Veyrier-du-Lac 2023 : une politique de mobilité globale rive Est et un plan de circulation apaisée pour les habitants

NOTE 3- AMÉNAGEMENT DE LA ROUTE DE LA CORNICHE

Cette note complète le document de référence du 12/02/2021 intitulé « *Veyrier-du-Lac 2021 : une politique de mobilité globale en rive Est et un plan de circulation apaisée pour les habitants* » présenté par BVV à l'équipe municipale et remis en juillet 2021 aux Présidents du CD74 et du Grand Annecy. Elle s'inscrit, à la marge, dans le projet « OSONS VEYRIER : LA RENAISSANCE D'UN VILLAGE » présenté aux Assemblées générales publiques les 1/10/2021 et 12/05/2022 (cf. www.bienvivreaveyrier.org). Elle est focalisée sur une seule des 3 « routes du haut » du réseau abordé dans le document cité et **propose 10 recommandations** en prévision des travaux annoncés pour 2023.

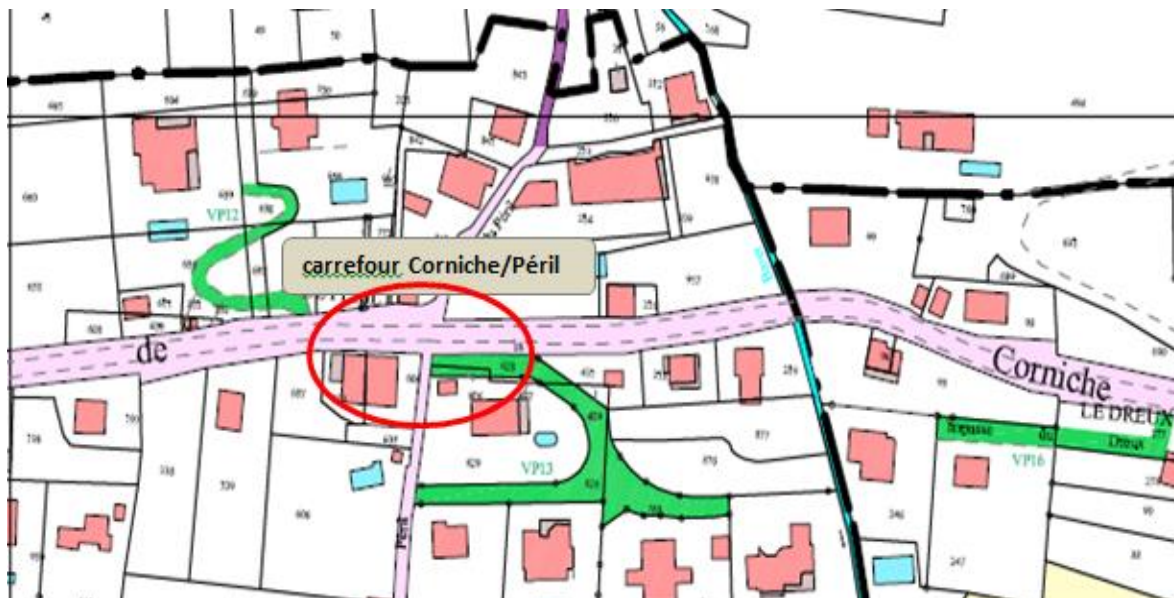
- Le carrefour entre la route des Daudes, la route de La Combe, l'impasse des Michaudes.

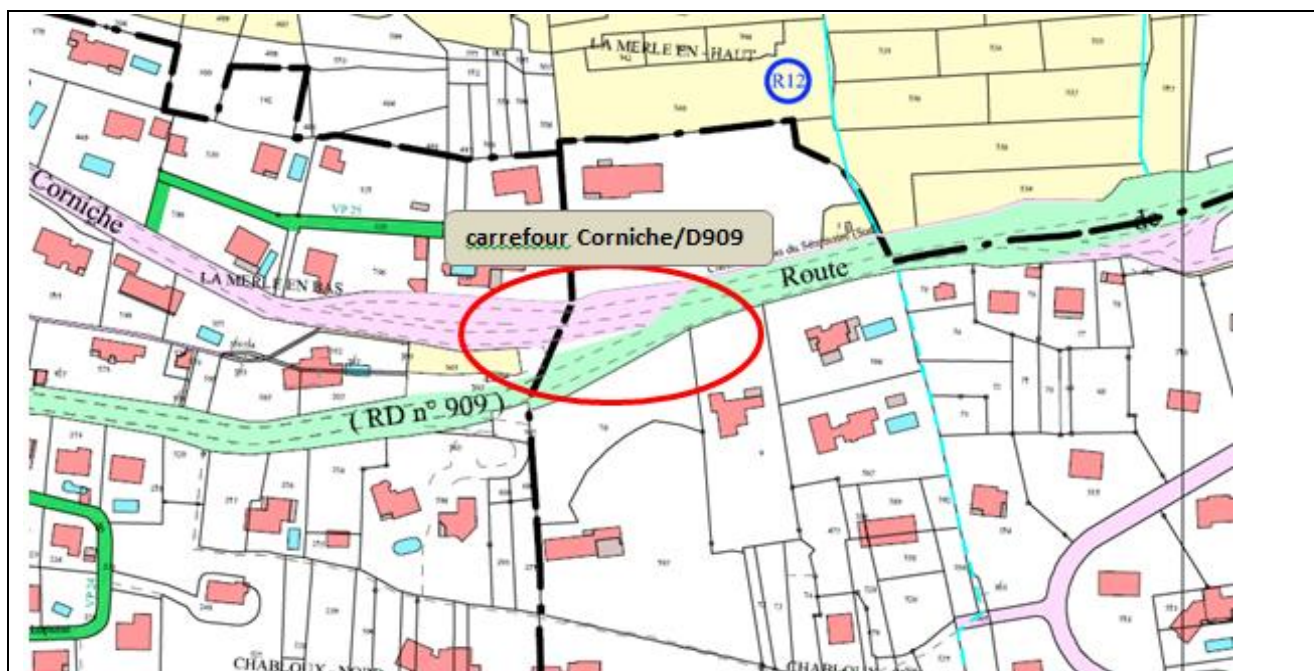
- L'intersection entre la route de Thônes (RD909) et la route de la Corniche (vers les conteneurs OM). Cette intersection est surtout délicate dans le **retournement** vers ou depuis Veyrier-du-Lac (rayon de braquage et visibilité), que pour l'accès Corniche depuis ou vers Buffy (encore que la visibilité soit délicate dans les sens montant au col) ; les difficultés sont amplifiées lors des pointes de trafic.

45) aménager le croisement avec la RD 909 (limitée à 50km/h) pour le retournement ; éviter, pour les véhicules venant de Bluffy, une chicane en entrée qui aurait pour conséquences de créer des accidents et carambolages sur la RD909 et envisager un ralentisseur ou un plateau (+ marquage 30km/h, bacs arbustifs...) dans la partie montante de la route de la Corniche (niveau conteneurs OM)

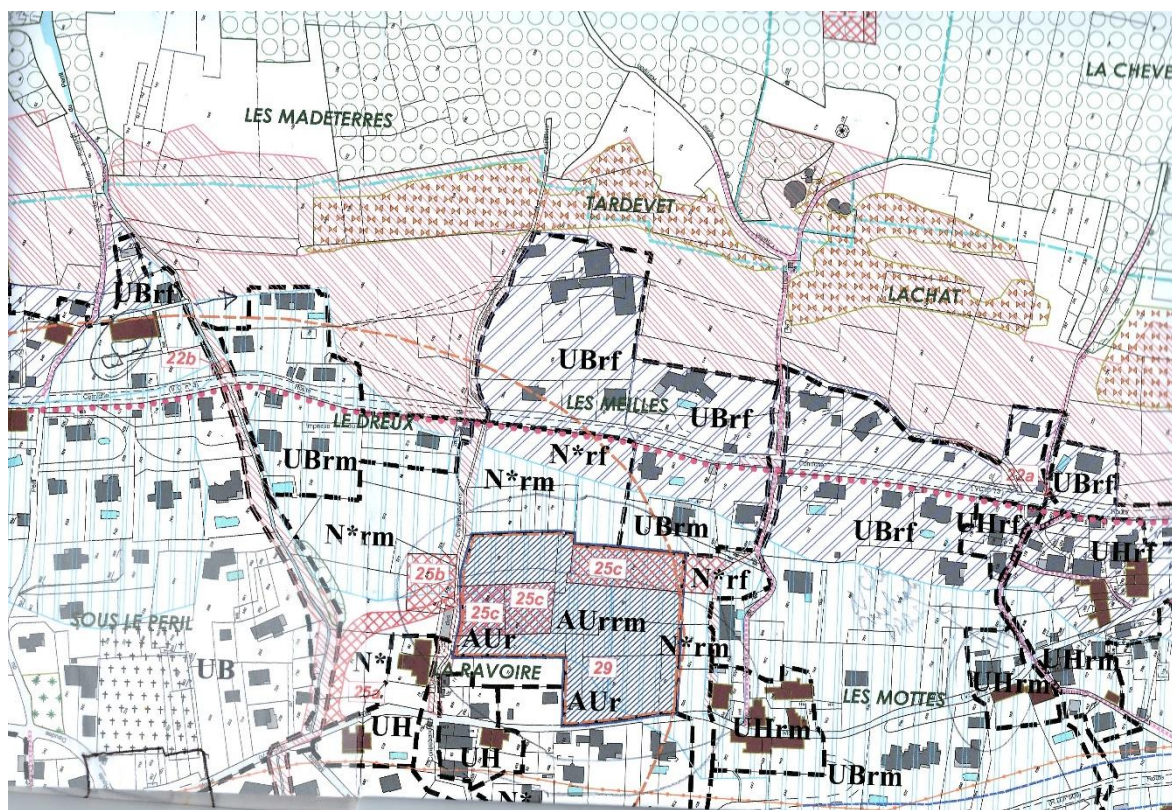
46) Aménager La Ravoire⁶ qui est une grande zone de prairies non affectée au cœur de la seule zone vraiment panoramique depuis la route de la Corniche. Elle peut constituer un espace idéal de détente au-dessus du lac mais aussi, par sa proximité des chemins de randonnées, un point de départ ou d'arrivée de

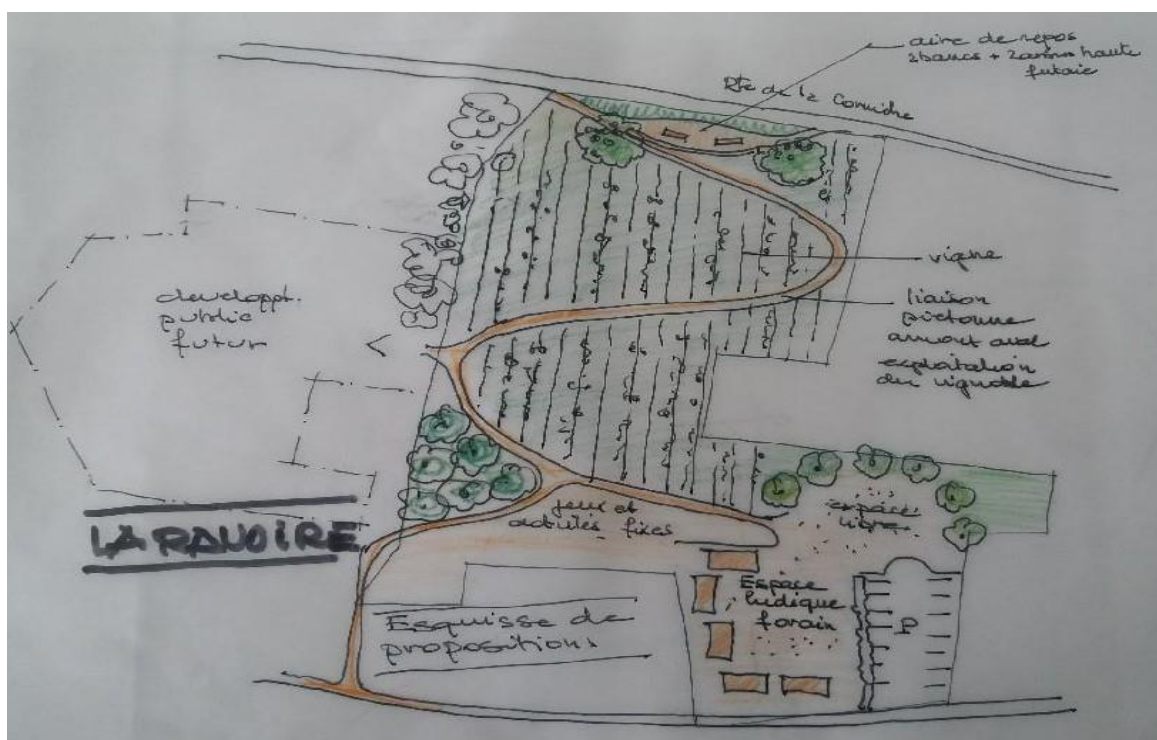
CONTRAINTES ET PATRIMOINE : Dans le PLU signé par la Mairie le 14/12/2016 et approuvé par le Grand Annecy en 2017, cette zone est oblitérée de marquages de risques (fort en partie haute et moyen - PPRN art. R1151-34 du CU) ; il serait opportun (à l'occasion de la prochaine révision) d'en vérifier la réalité aujourd'hui et les contraintes en résultant selon les usages et les usagers du terrain.

47) Indiquer les chemins d'accès piétonnier pour les habitants, les promeneurs et les randonneurs depuis le centre bourg et ses arrêts bus -voir ses parkings-, la rue de la Tournette et la route de Morat : chemins du Péril, des Contrebandiers, des Mottes, des Sarrazins, du bois du Séminaire.... Les aménager (cf. banc public demandé depuis 4 ans vers l'ancien réservoir du Péril...) ; Créer un chemin sur le terrain de la Ravoire (sous réserve de la remarque sur le zonage : croquis non contractuel ci-dessous).
